改善箇所説明図

改善措置の内容

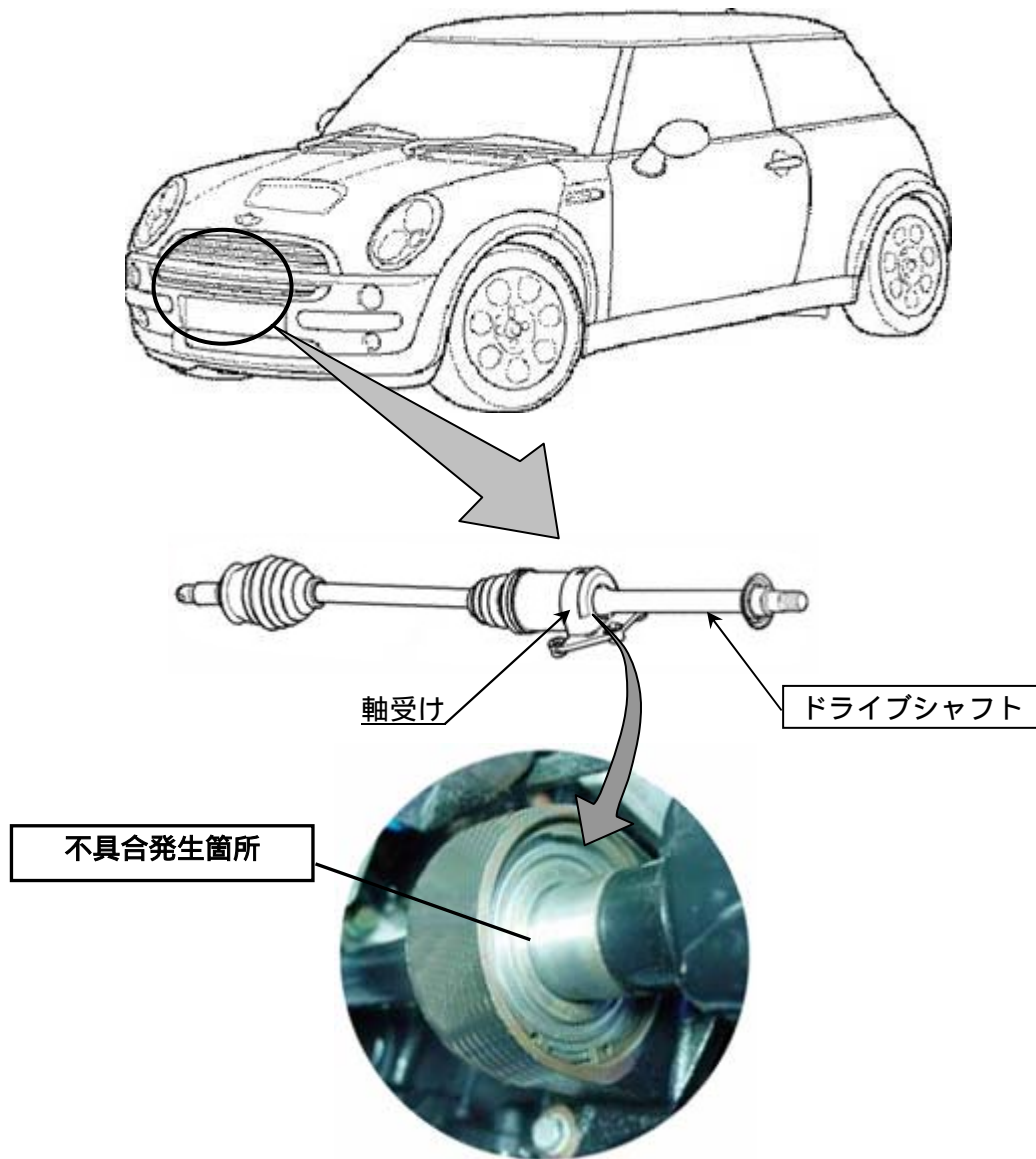
不具合の内容

ドライブシャフトの加工不良により、外径が細く加工されたものがあり、自動変速機側の軸受けに確実に固定できていないものがある。そのため、シャフトに駆動力が掛かると、シャフトが軸方向にずれるものがあり、最悪の場合、軸受けから抜けて走行不能になるおそれがある。

全車両、ドライブシャフトを良品と交換する。

注： は交換部品を示す。

識別：作業完了車には、右ストラット タワーのボルトへ黄色ペイントマークを塗布する。
